ユニバース サービスキャンペーン

改善箇所説明図

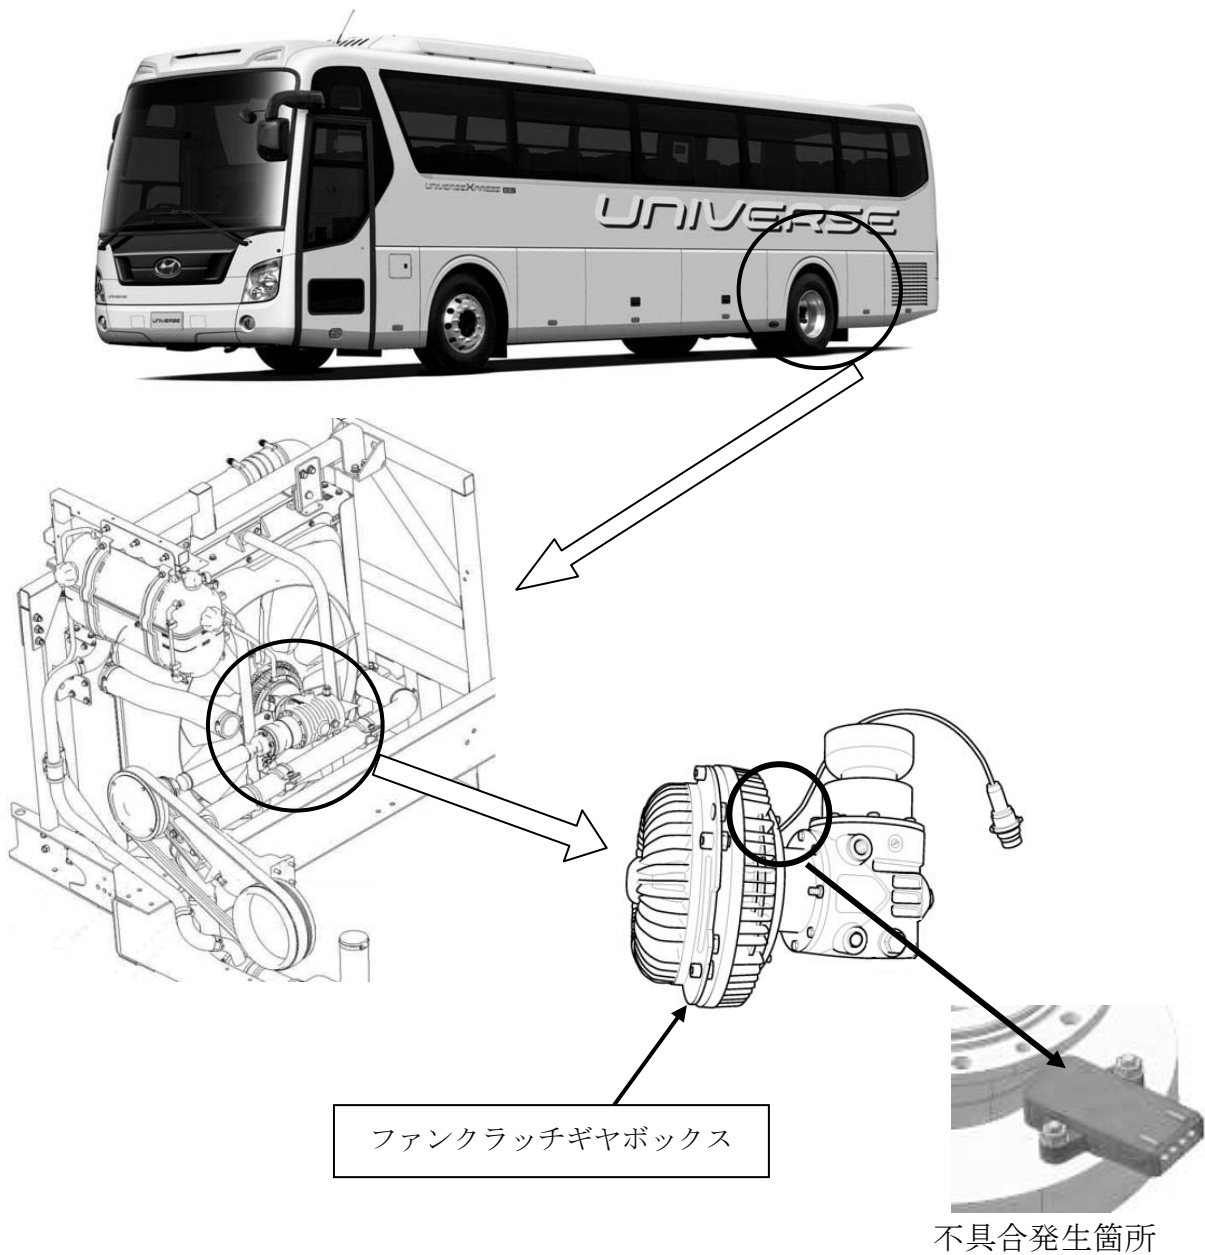
不具合発生箇所

不具合発生箇所

ラジエータファンを駆動するファンラッチギヤボックスにおいて、コネクター内部のコイルの固定方法及びワイヤー保護が不適切なため、接触不良やワイヤーが断線することがある。そのため、エンジン警告灯が点灯し、ラジエータファンが高速作動することにより騒音が発生する恐れがある。

改善の内容

全車両のファンラッチギヤボックスを点検し、不具合品が装着されている場合は対策品に交換する。

識別：エンジン整備ドア内の指定個所に対策済み識別のシールを貼付する。
